La Supervision

RAPPORT DE PONT #1 - GMA

TRAVAUX DE CONSTRUCTION DE CINQ PONTS SUR LA ROUTE DÉPARTEMENTALE PORT-DE-PAIX / ANSE A FOLEUR (RD501) - Lots 1, 2 et 3

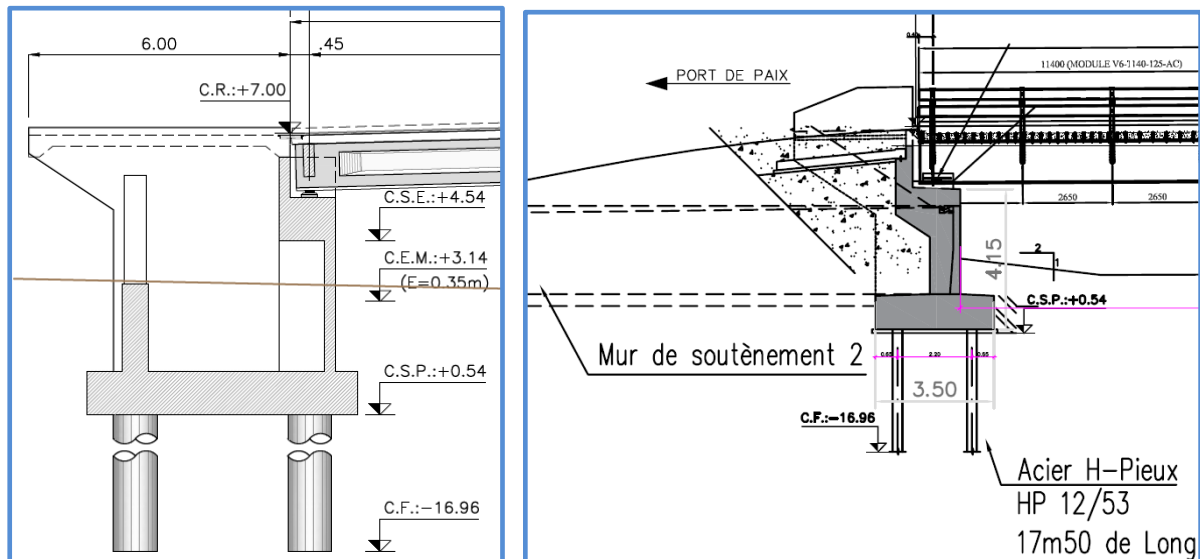
Les rampes d'accès prévues au pont initial ont une pente jugée trop élevée, ce qui pénalise fortement leur accès de part et d'autre du pont par les véhicules des riverains. Cette hauteur de rampe d'accès exige également l'expropriation complémentaire de deux maisons. Pour éviter ces problèmes majeurs, l'Entreprise propose l'abaissement du pont d'1 m ainsi que la diminution de la longueur du pont, de 40,00 m à 34,20 m. Il en résulte une réduction de la surface hydraulique sous le pont par rapport au projet initial.

Les poutres de soutènement du pont prévues par l'Entreprise sont au nombre de 3 métalliques à double paroi verticale, à la place des 6 en béton armé précontraint du projet initial, ce génère changement une réduction non négligeable de poids.

L'épaisseur de la dalle, originellement prévue de 17,50 cm est maintenant de 19,70 cm, pour donner plus de résistance à la déformation horizontale.

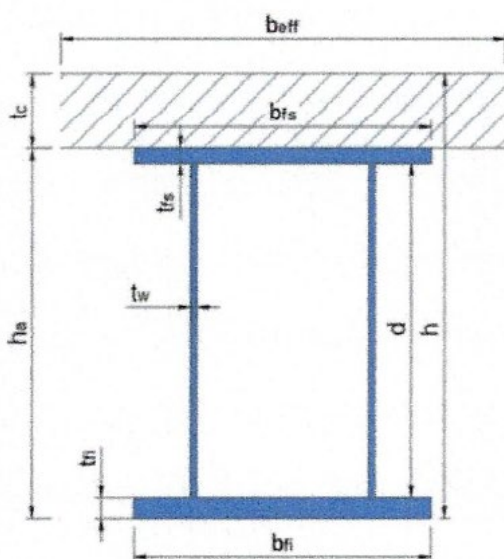
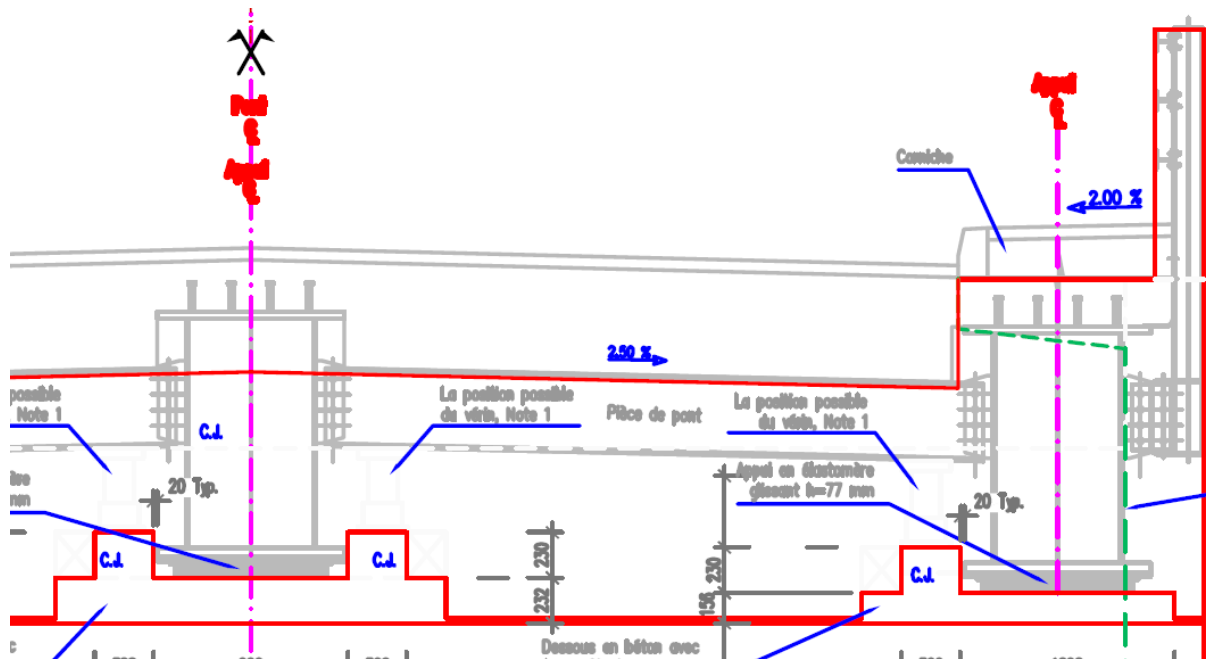
A l'Entreprise est déjà été signalée que on devra étudier une solution de verrouillage des pieux entre les semelles pour éviter le problème de la perforation en présence de efforts considérables.

schème de calcul : poutre simplement penché

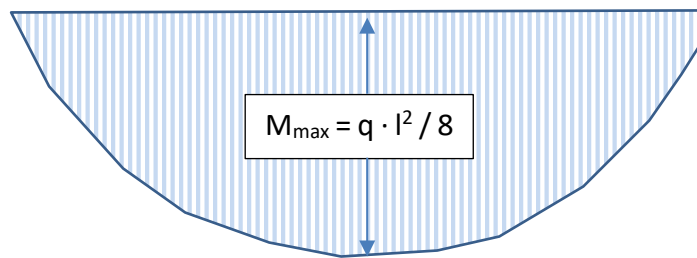
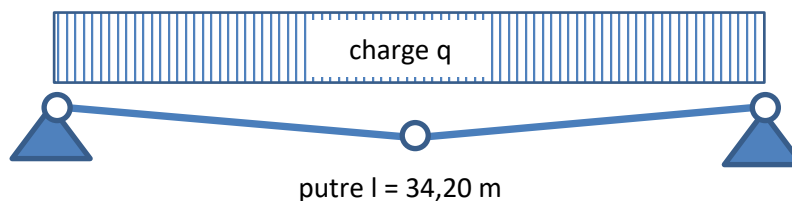
Les calculs présentés par l'Entreprise GMA ont été effectués avec le système au « état limite dernier », qui tire le meilleur parti de la capacité de résistance des matériaux. Le schème de calcul, pour déterminer le SLU, donne un moment résistant $M = q \cdot l^2 / 8$

Mais in cette situation de diagramme de charge la typologie de calcul donne des résultats équivalents au « calcul aux tension admissibles », parce que nous somme en présence d'un schème qui en situation de rupture donne trois charnières alignées, et donc il n'y a pas de surcharge disponible pour profiter encore plus des matériaux :

4. La modélisation hydraulique (ing. Graziano Pelinga)

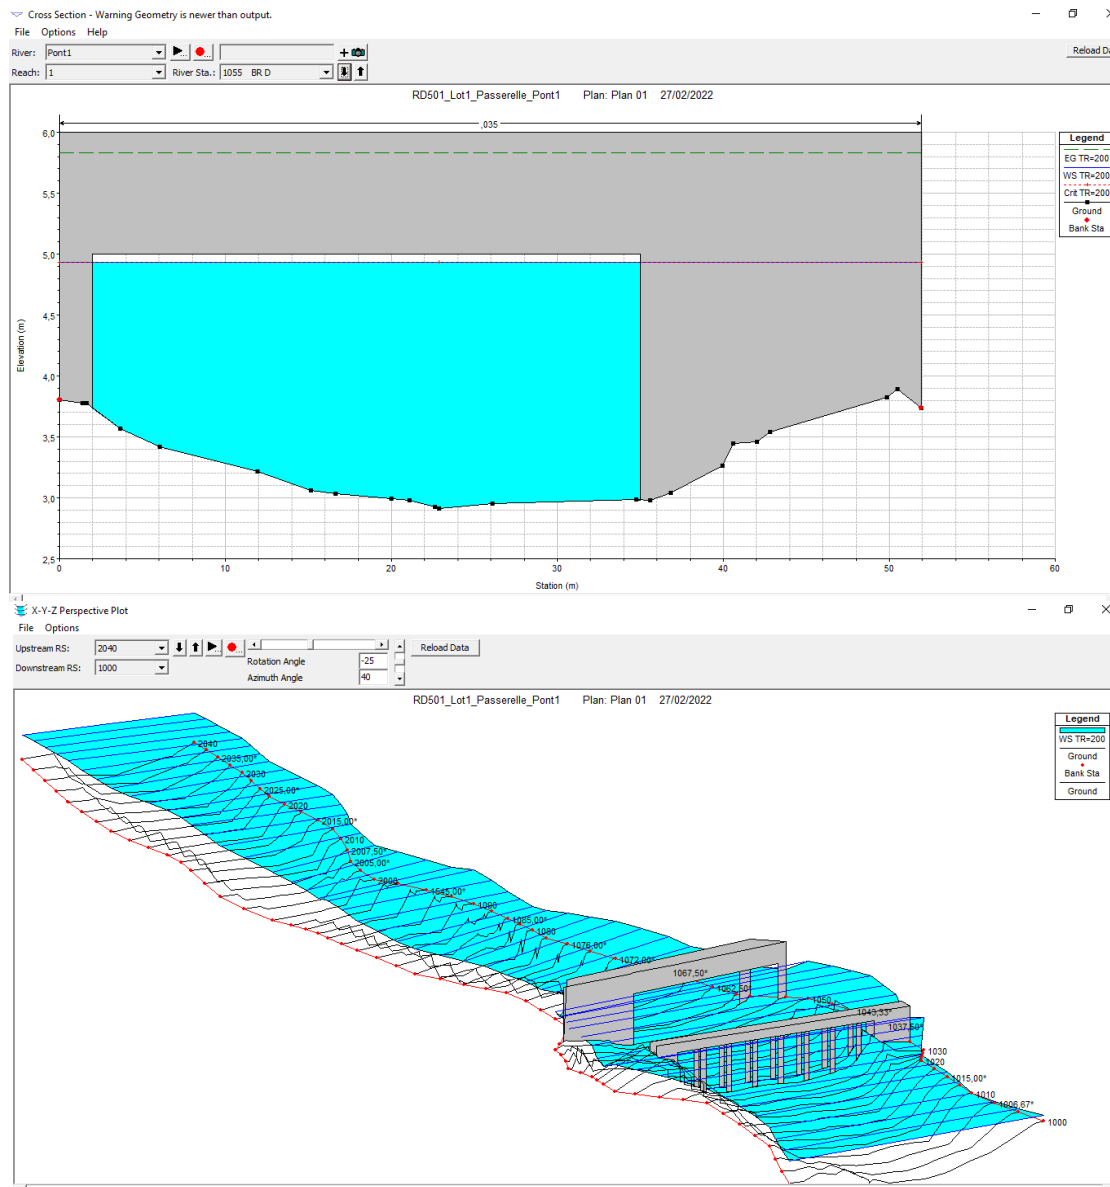
La modélisation hydraulique in Hec-Ras de la variante proposée par GMA a fourni un tirant d'air entre la surface d'eau et le dessous de la poutre du Pont1 inférieure à 50 cm. Sera nécessaire un remodelage du lit de la rivière.
